Unterlage zum Feststellungsentwurf **1.Planänderung**
A26-Ost
AK HH-Süderelbe (A7) bis AD/AS HH-Stillhorn (A1)
VKE 7051: AK HH-Süderelbe (A7) - AS HH-Hafen Süd

Titel: Lageplan Montageflächen/Seilzugflächen
M 490n - M 491

Unterlage: 16.3a

Blatt: 9 von 9
[Index A](#)

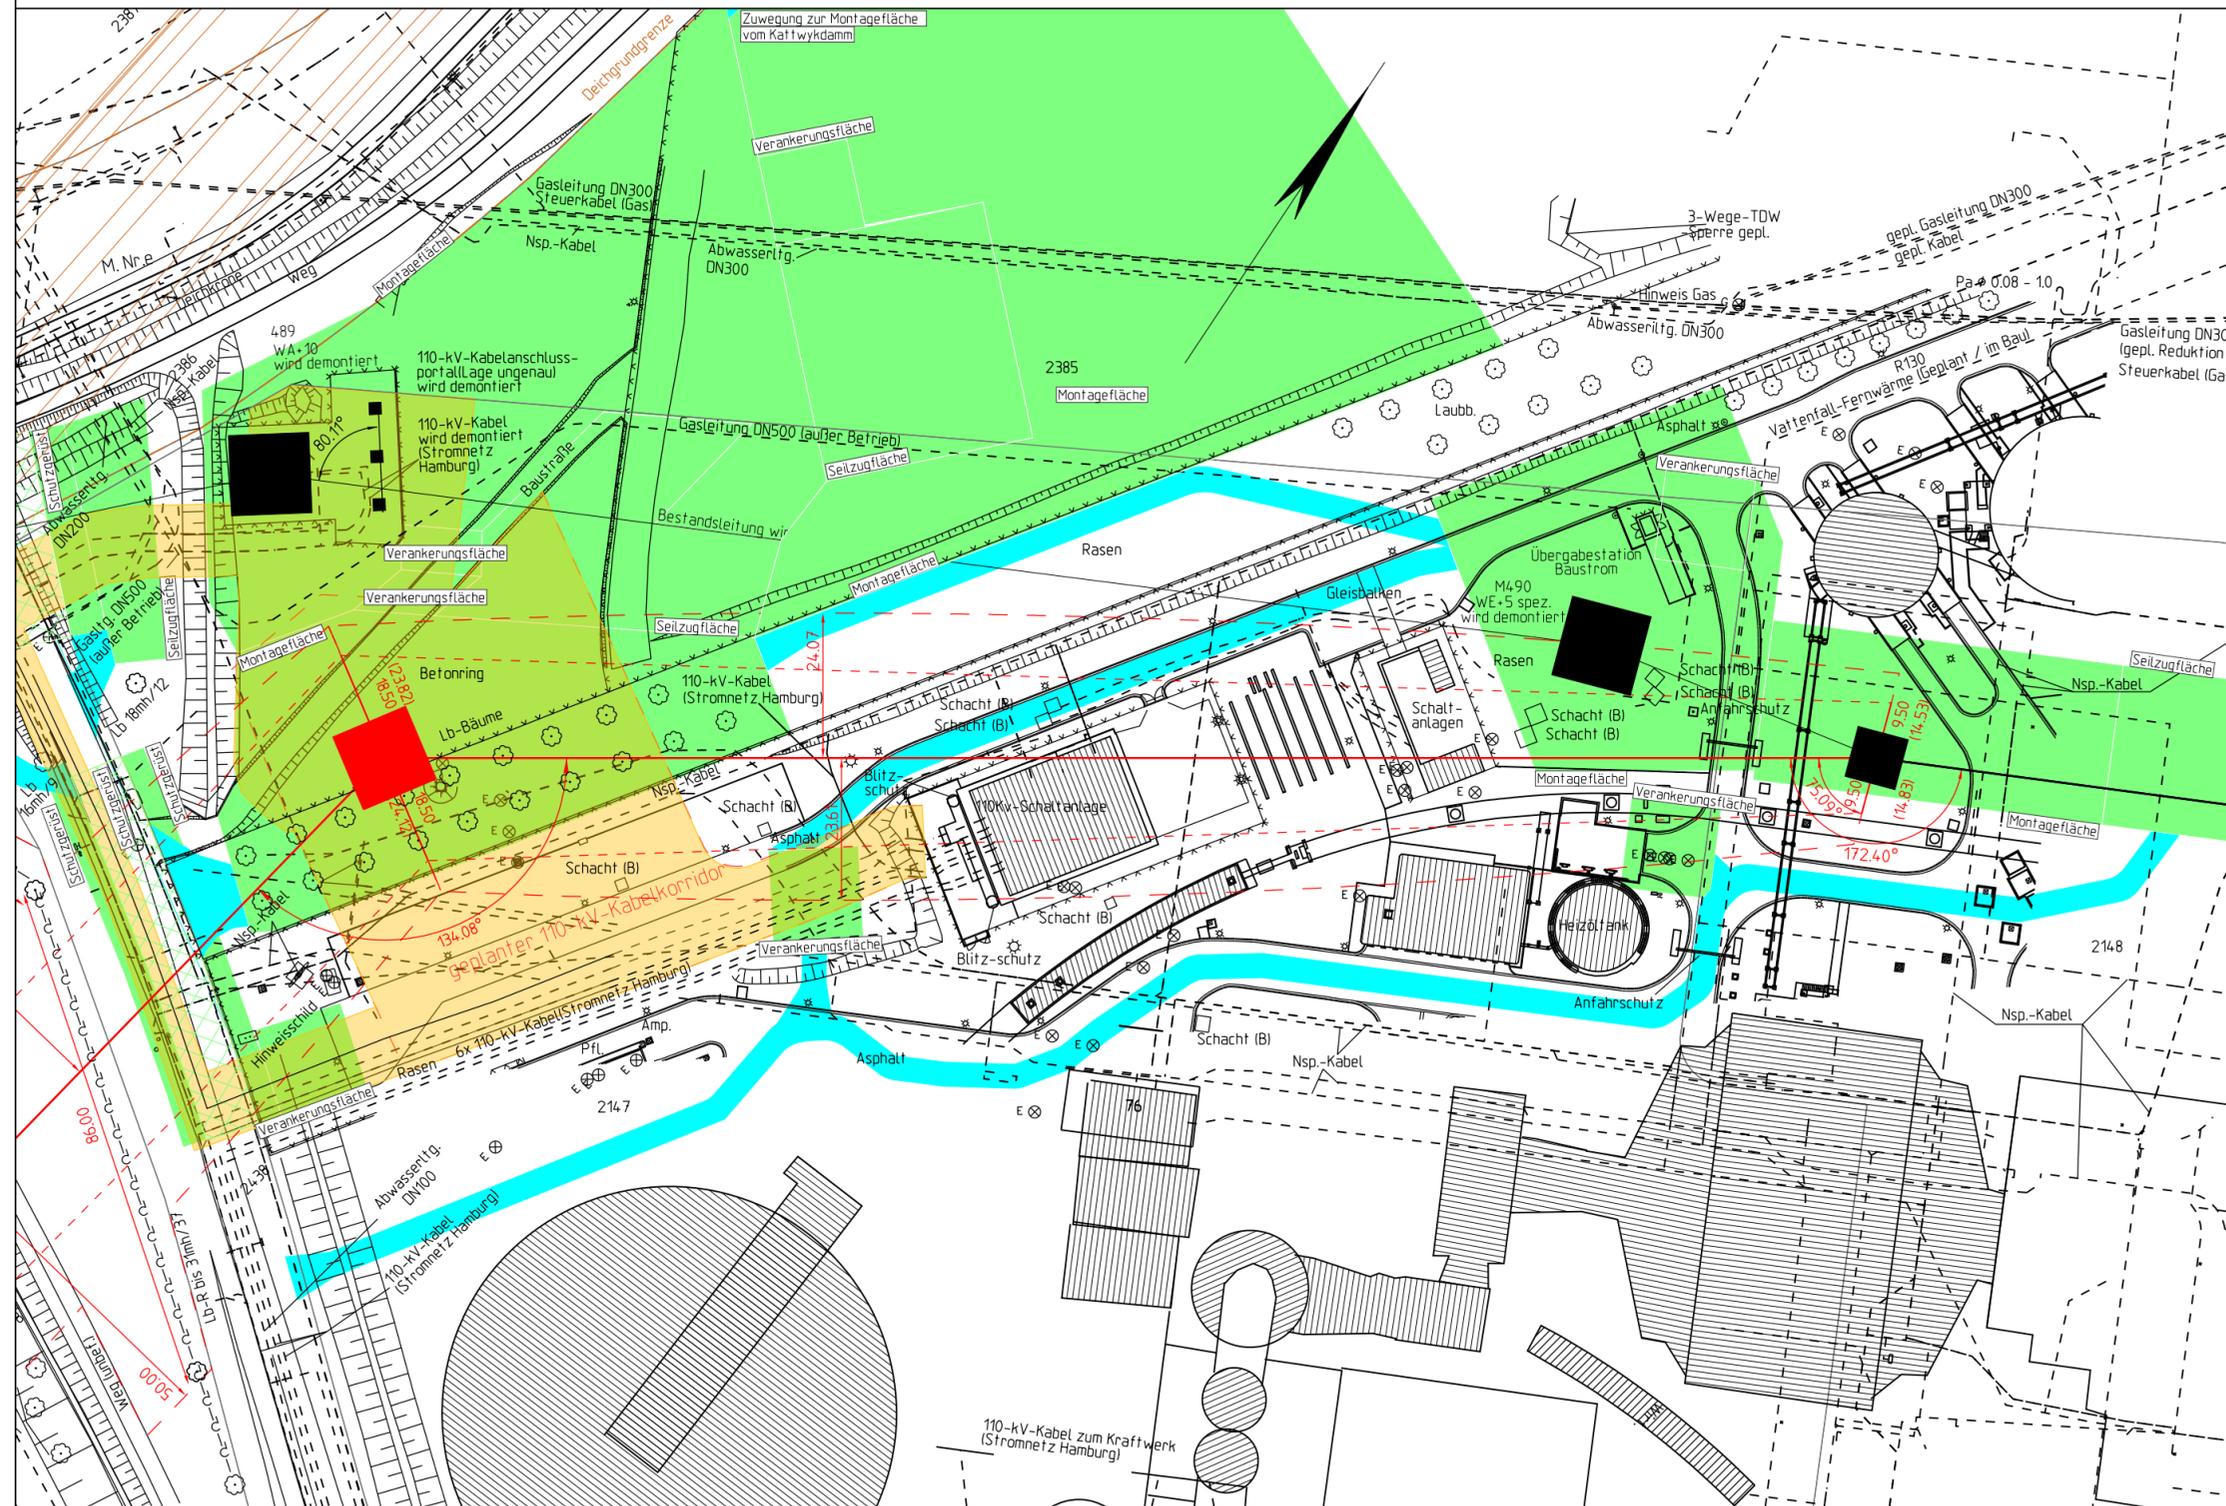
Nr.	Änderung	Datum	Name
1.	Änderung der farblichen Darstellung der A26 und der Planung Dritter	17.06.2021	SPIE/Alcalá
2.	Feldvergleich	17.06.2021	SPIE/Alcalá
3.	Eintragung Arbeitsfläche 110-kV-Kabeltrasse	17.06.2021	SPIE/Alcalá
4.	Anpassung Arbeitsflächen (Zuwegung-, Montage-, Seilzug-, Abankerung- und Schutzgerüstflächen)	17.06.2021	SPIE/Alcalá
5.	Ergänzung geplanter 110-kV Kabelkorridor	25.06.2021	50Hertz
